クリアランス制度に係る審査基準の改正案に対する 意見公募の結果及び改正案の決定

令和 7 年 6 月 25 日
原 子 力 規 制 庁

放射能濃度についての確認を受けようとする物に含まれる放射性物質の放射能濃度の測定及び評価の方法に係る審査基準の一部を改正する規程（案）に関する提出意見及び考え方（案）

図1 処理フロー案

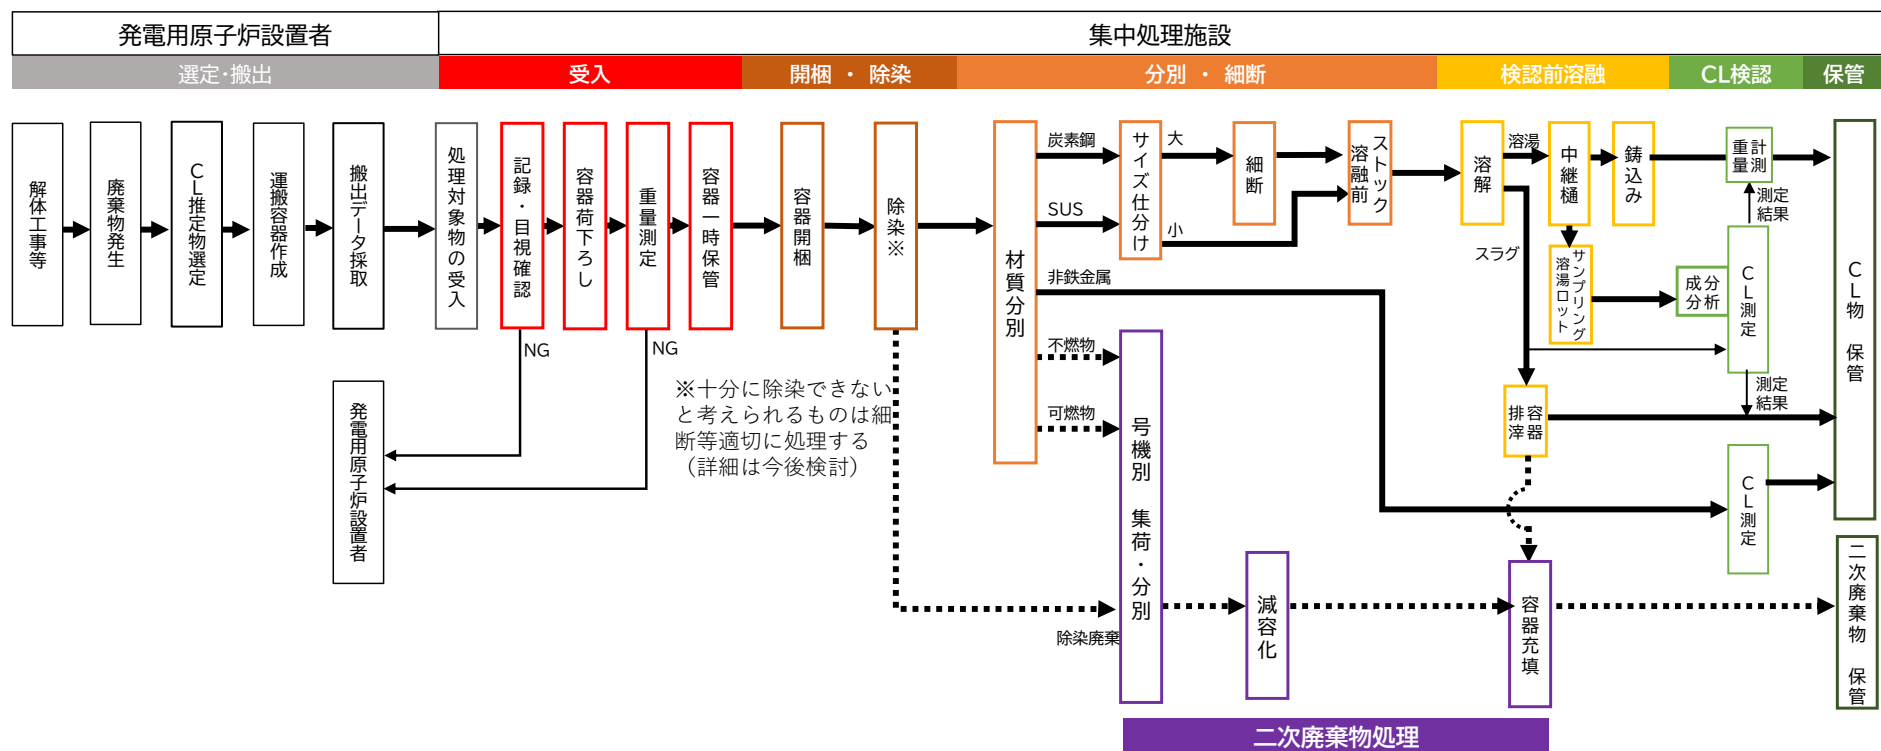
- 除染等によってもクリアランスレベルを明らかに超えるような場合には、放射性廃棄物として発電用原子炉設置者が適切な管理を行うことが必要。放射能濃度がクリアランス基準を満足すると見込まれる推定物について、事前に行う評価など、誰が、どのようなプロセスで対象物の選定を行うのか。
- 除染後放射能測定を行い、どの程度の放射能濃度の核燃料物質によって汚染された物までを溶融する対象とするつもりなのか。

- 上記のとおり、発電用原子炉設置者で選定するクリアランス推定物は本事業で実施する除染効果等を考慮することでクリアランス基準を満足するものと考えている。
なお、本事業では、原則、受け入れた全てのクリアランス推定物を除染した後に溶融する計画であり、本事業において設置する除染装置については、あらかじめ除染試験等を行い除染効果を確認する。（図 1 参照）

図2 評価・測定単位のイメージ

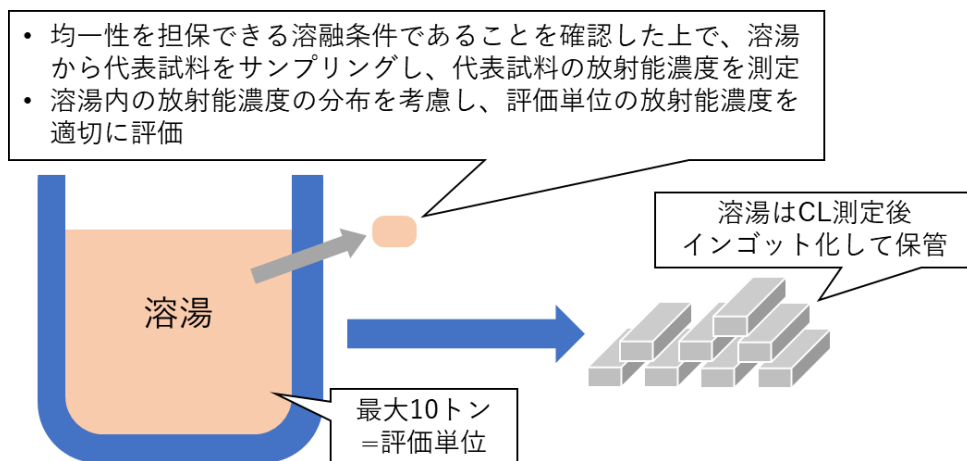
- 溶融処理されたクリアランス対象物について、評価・測定にあたっての評価・測定単位の考え方及びサンプリングの考え方及び科学的な妥当性を示されたい。
- 仮に濃度分布・核種組成比の分布が発生すると想定される場合、どのようにサンプリングを想定しているのか。
- 3.(2)②の記載によりクリアランス対象物の放射能濃度の均一性を担保できることを前提として、本事業では溶融処理を行う 1 バッチ分の重量である最大 10t を評価単位とする計画である（図 2 参照）。評価単位の放射能濃度は、放射能濃度が均一化

している溶湯からサンプリングした試料を測定し、溶湯内の放射能濃度の不確かさ等を考慮して評価する考えである。その際、事前を取得する溶融炉の試験データにより、想定される溶湯内の放射能濃度の分布をあらかじめ評価する等し、その分布を考慮して放射能濃度を適切に評価することを想定している。
